東海第二発電所 審査資料	
資 料 番 号	C-17-5 改5
提出年月日	平成30年3月6日

東海第二発電所

設置変更許可申請書の審査資料における
燃料有効長頂部の寸法値に係る対策及び水平展開
について

日本原子力発電株式会社

図-1 燃料の線量率計算モデル

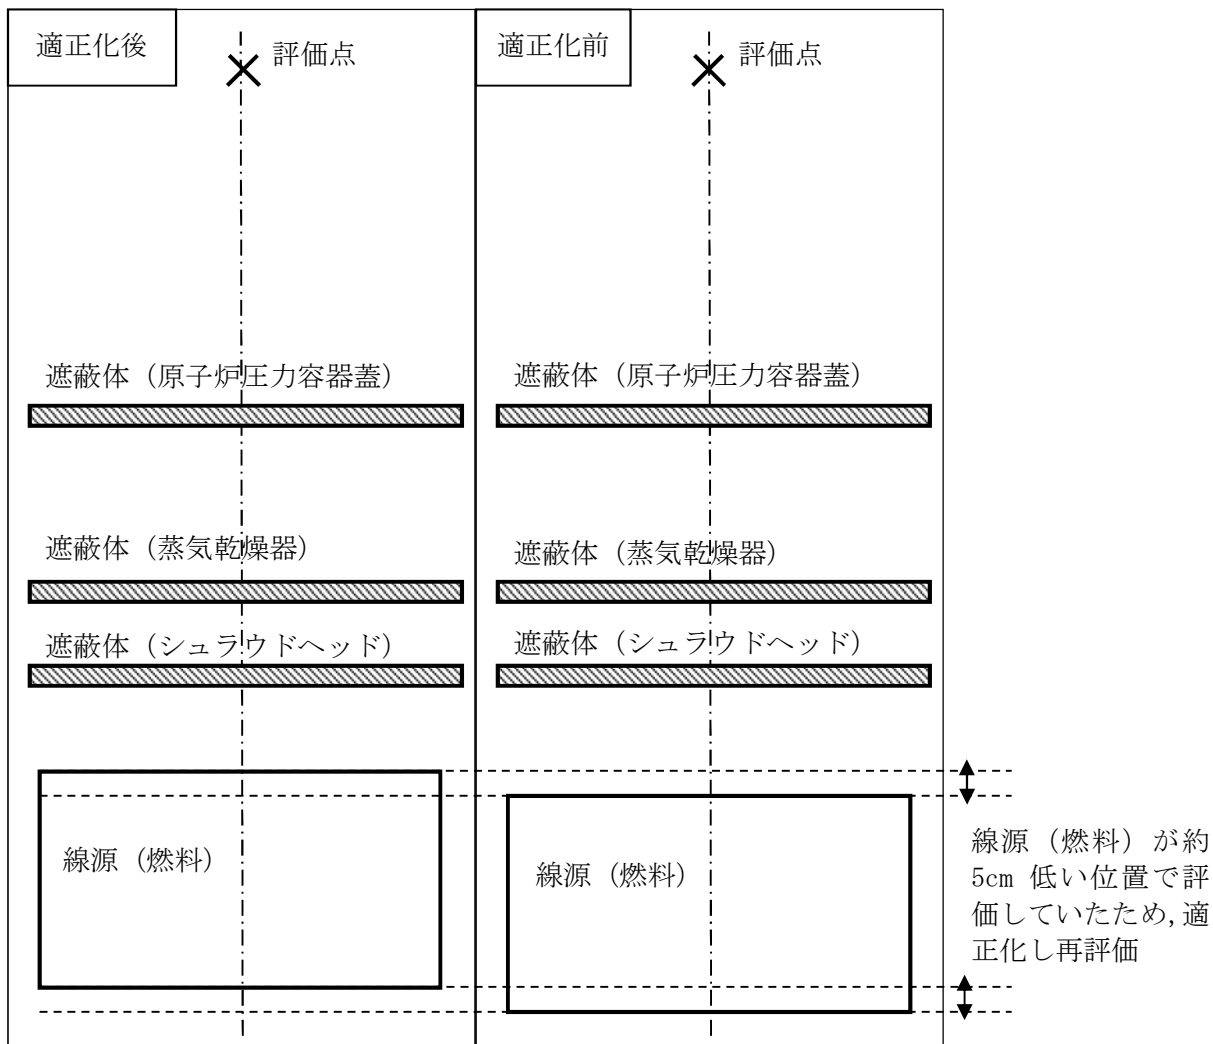
運転停止中の有効性評価における遮蔽計算について適正化した条件（図-1 参照）で再評価した結果，図-2 及び表-1 のとおり，必要な遮蔽を維持できる水位までの時間余裕等への影響は小さく，対策の有効性に影響がないことを確認した。

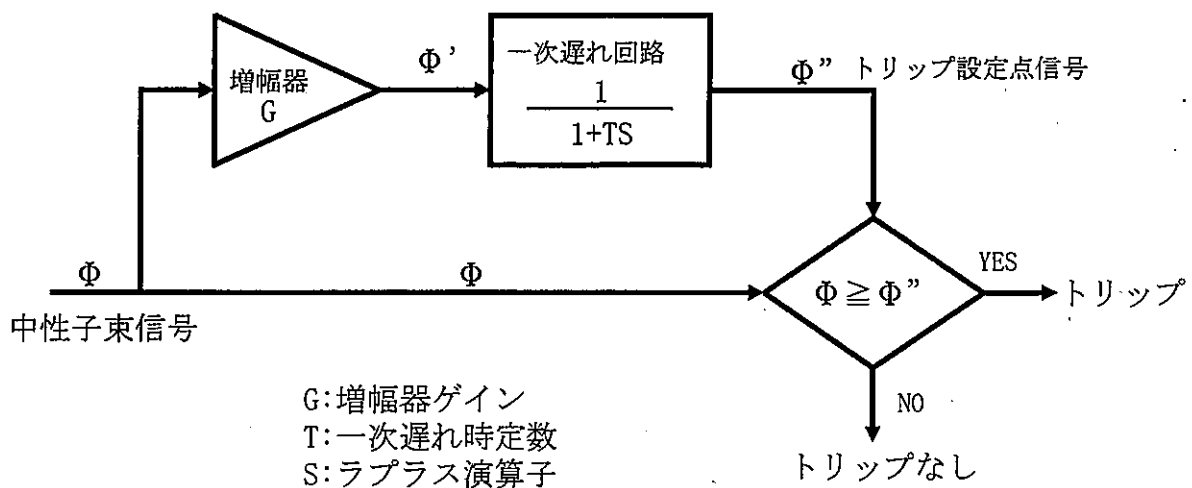
図-8 のフローに従って、運転手順書の根拠としてメーカー図書を調査したところ以下の記載であり、偶数レンジのレンジアップに係る記載が本来と異なり、正しくは 80%でレンジアップすることが判明した。（別添 3-3）

中性子源領域から中間領域への計測切替えは自動的に行う。また、中間領域における各レンジの切替えは0~125%レンジでは約75%、0~40%レンジでは約25%で自動的に行う。この切替えにおいては、出力上昇もしくは下降時の微少な中性子束の揺らぎの影響を受けずに、確実にレンジ切替えを行えるよう適当なヒステリシスをもたせている。

審査資料の「75%」の記載は「80%」に修正する。また、同手順書の「約 75%」、「約 25%」の記載は、現在の設定値「80%」及び「25%」に見直しを行う。
